SERVICE INFO – FAG 0026

Schimbarea formei constructive a capacului de protecție împotriva prafului

Înlocuire piesă – RIU: 566283.H195 a fost înlocuit cu 566283.01.H195

Fig. 1: Forma constructivă a capacului de protecție împotriva prafului a fost modificată

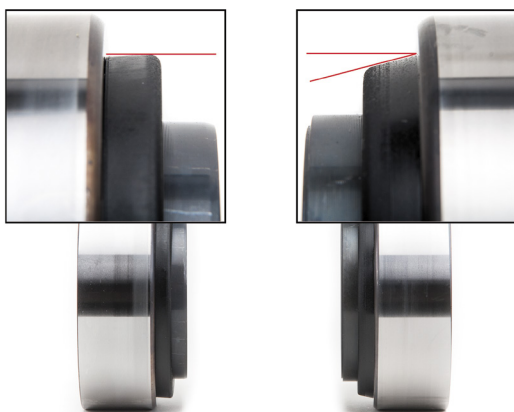
Este posibil ca în timpul montării RIU cu nr. de reper 566283.H195 pe unii butuci de roată să se răsucescă capacul de protecție împotriva prafului. În cel mai rău caz, un capac de protecție antipraf răsucit poate provoca blocarea rulmentului, ceea ce îngreunează rotirea butucului de roată sau chiar împiedică total rotirea acestuia.

Din această cauză a fost dezvoltat un capac modificat de protecție împotriva prafului (vezi figura 1).

În urma acestei modificări tehnice, numărul de reper 566283.H195 a fost înlocuit cu 566283.01.H195.

Noul număr de reper: 566283.01.H195

Fig. 2: Nou model (566283.01.H195)
